SERVICE INFO – INA 0163

Utförandet på vattenpumpshuset har ändrats

Tillverkare: Ford

Best. nr.: 538 0256 10

Bild 2: Ändrade fästpunkter hos vattenpumpen

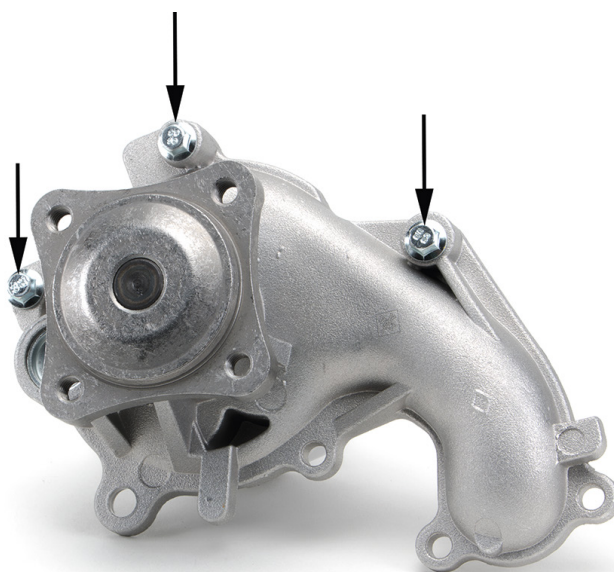
Utförandet på vattenpumpshuset med best. nr. 538 0256 10 har ändrats. Därför skall de medlevererade skruvarna (M6x37) ovillkorligen användas på de tre angivna fästpunkterna (bild 2).

På grund av tjockare material vid de tre fästpunkterna används längre skruvar.

Använd de medlevererade skruvarna
